公共事業チェック議員の会が5月16日のヒアリングで国土交通省に依頼したこと

1 代替地安全対策の疑問点

図-5 ボーリングコアから採取した試料による締固め度と内部摩擦角の関係

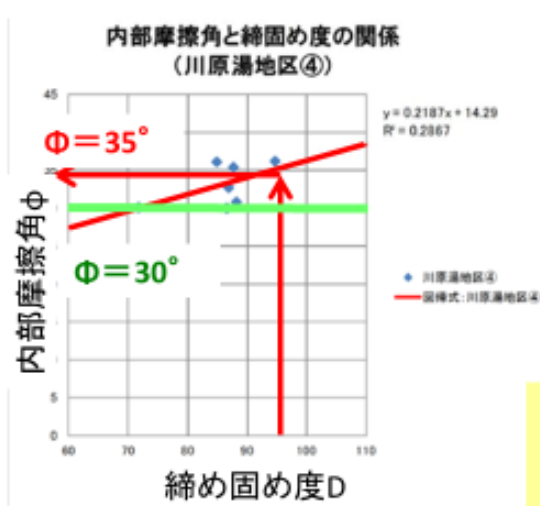
川原湯地区④の盛土内部摩擦角は、室内試験時の締固め度と内部摩擦角の回帰式から、施工時の締固め度平均値 ($97.3-\sigma/2=97.3-2=95.3\%$) から換算し内部摩擦角(ϕ) 35° としている ($0.2187 \times 95.3=35.1^\circ$)

7点からの回帰式
相関係数 ($r=0.53$) が低い
(相関はないとみるべき)

施工時の締固めデータはわずかに3例、これに、ボーリングのコア(攪乱試料)のデータを合わせ7点。

このデータからは内部摩擦角φを評価するのは無理である。
どうしてもというのであれば安全サイドでφは30とすべき。

図-6 粘土含有率と粘着力の関係 H26 ハツ場ダム貯水池周辺地盤性状調査業務 H28年3月 日本工...

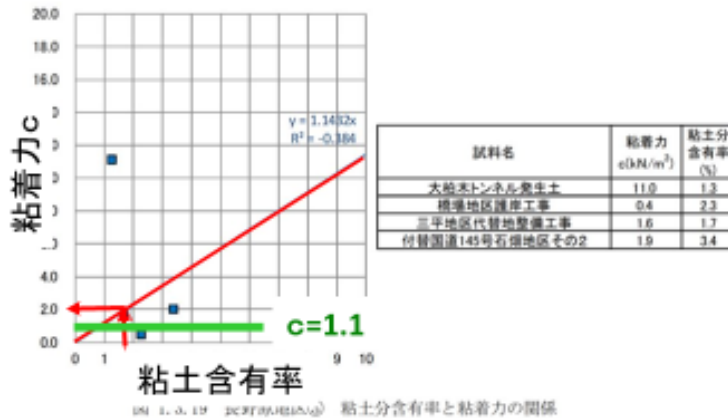
長野原③地区盛土材の平均的な粘土含有率を求め、様々な工事から発生した盛土材に対する三軸試験から得られたcと粘土含有率の関係から回帰式を作成

これに平均的な粘土含有率を代入し粘着力cを求めている。

盛土材料は大柏木トンネル発生土などで、礫分が69.4～85.4%まである礫質土、粘土分は1.3～3.4%の素材である。

- 1) データ数が少ない
- 2) 粘土分含有率と粘着力に相関が認め難い($r=0.62$)。
- 3) データは粘着力の小さなグループ3個と1個の異常値
- 4) あえて使用するとすれば、粘着力の小さなグループで相関式を求めるべきであろう。ただし、4個のデータでは統計的な意味はない。
- 5) 粘着力cは $c=1.143 \times 1.9=2.2\text{KN/m}^2$ と設定(表-2参照)
小グループのみで求めれば $c=1.1\text{KN/m}^2$ 程度である。
